# CAAC 适 航 指 令

编号: CAD1999-MD11-05

- 一. 标题: 检查位于 1681 框的下中货舱地板下的导线托架及夹子
- 二. 适用范围:

Figure 1 AD 99-08-51

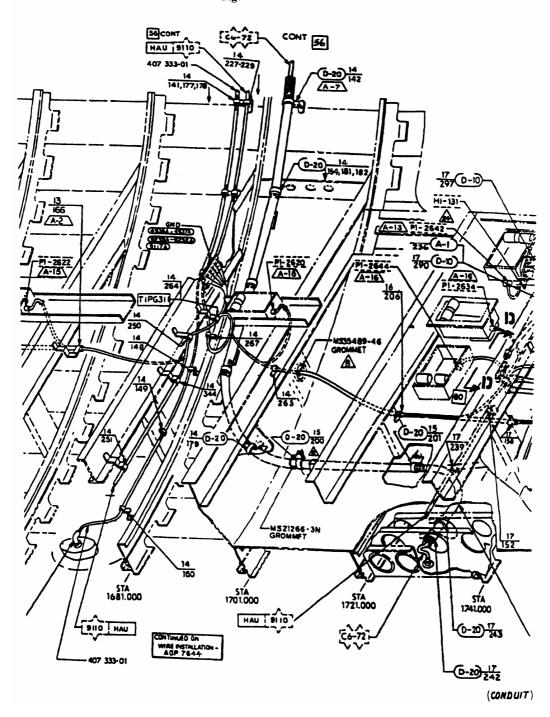
- (a) 收到本指令后5天内对位于1681框的下中货舱地板下(龙骨梁R46外侧约1英寸)的导线托架及夹子完成一次目视检查,确认安装了一个件号为P/N 9D0062-3-16-24(或等效)的支持架,和一个件号为P/N NMC1001-1或383-1(参见图1,14/267项)的露面尼龙夹子,这组支持架/夹子是用于支持No. AGS9110的导线束(尼龙夹子的尺寸可能大于本段中叙述的尺寸):
- (1)如果发现安装了此种支持架/夹子,在下一次航班飞行前进行一次目视检查判断导线束主体损坏情况,如果有损坏,在下一次航班飞行前完成本指令段(a)(1)(i)和(a)(1)(ii):
  - (i)按照麦道MD-11维护手册章20-30-1修理,和:

- (ii)对位于1681框及R46梁以上的导线束按照麦道线路图册 章20-10-01安装带有玻璃布保护的硅胶包扎(道格拉斯材料规范 DMS2109或等效)。
- (2) 如果没有安装此种支持架/夹子,在下一次航班飞行前进行一 次目视检查判断导线束主体损坏情况(如:擦破,导线损坏,导线束主 体缺失绝缘等):
- (i)如果没有发现损坏,在下一次航班飞行前完成对位于1681 框及R46梁以上的导线束按照麦道线路图册章20-10-01安装带有玻璃 布保护的硅胶包扎(道格拉斯材料规范DMS2109或等效)
- (ii)如果发现有损坏情况,在下一次航班飞行前完成本指令 段(a)(1)(i)和(a)(1)(ii)。
- (b)完成本指令后10天内向适航部门提交一份有关情况的报告。
- (c)本指令可以用替代方法完成,但必须得到适航当局的批准。
